改善箇所説明図

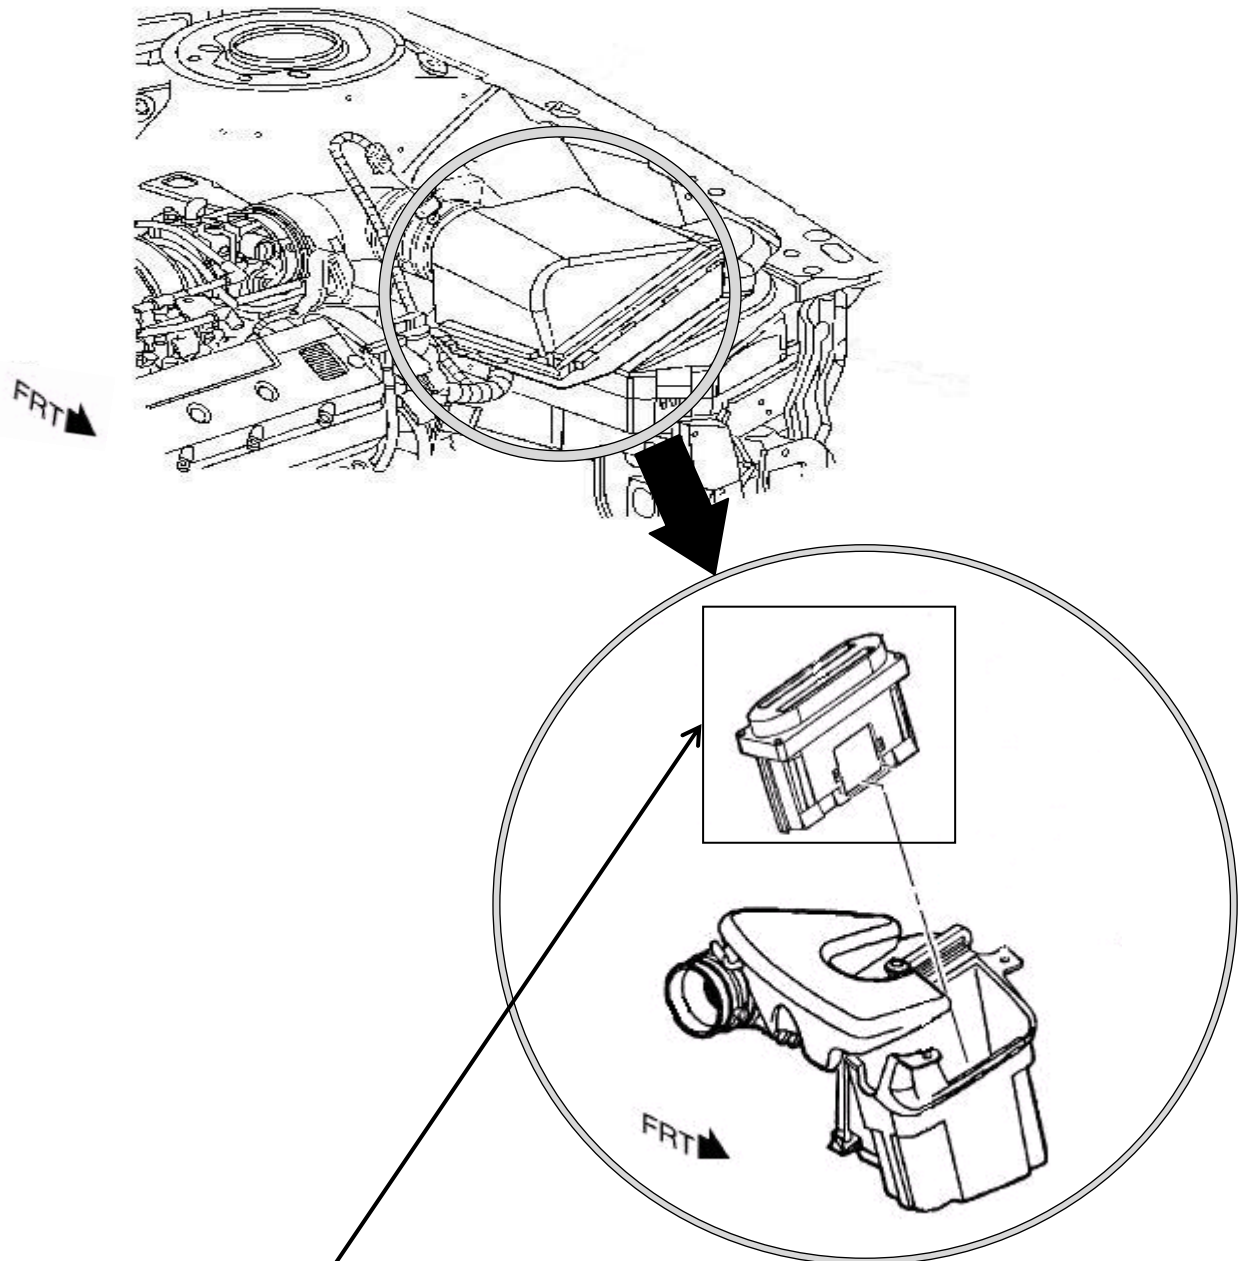
基準不適合発生箇所

原動機制御モジュールの補修用プログラムが不適切なため、過去の整備において、当該プログラムをインストールした場合、二次空気導入装置が正しく作動しないことがある。そのため、最悪の場合、排気ガス基準を超えるおそれがある。

全車両、当該モジュールのプログラムを修正する。

パワートレイン コントロール モジュールのコネクタ部分に黄色ペイントを塗布する。
